NANCY > MIRECOURT > VITTEL > CONTREXÉVILLE

Avis des organismes consultés et réponses de Nova 14

H1 – Avis MRAe et réponse

Pièce H : Avis des organismes consultés et réponses de Nova 14
H1 – Mémoire en réponse de l'avis MRAe

Figure 2: Périmètre des missions d'entreprise ferroviaire (EF) et gestionnaire d'infrastructure (GI)

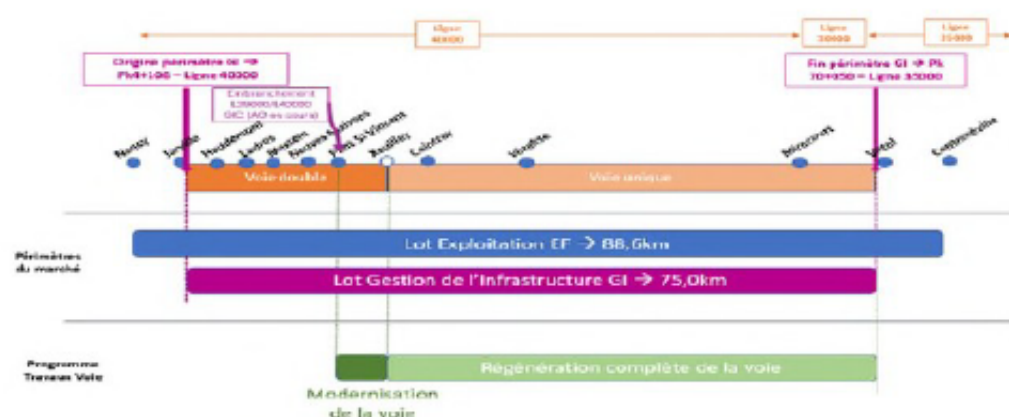
L'Ae relève que les informations du dossier sur la structure¹⁵ de la voie ferrée existante ne sont pas toutes cohérentes¹⁶, notamment au regard de la figure 2 de synthèse issue du dossier.

Pour la bonne compréhension et la bonne information du public, l'Ae recommande d'expliquer les différences entre les présentations de l'infrastructure ou de les mettre en cohérence (notamment les longueurs de ligne), et de préciser que l'étude d'impact porte bien sur l'ensemble des 88,6 km de la ligne prévue en exploitation.

¹⁶ Par exemple : il est mentionné « une double voie entre Jarville et Vézelize ; une voie unique entre Vézelize et Mirecourt ; une double voie de Mirecourt à Contrexéville ». De même, le dossier mentionne au chapitre 4.6.5.1. de l'étude d'impact une longueur de ligne de 68 km alors que la figure 2 issue du dossier indique 75 km
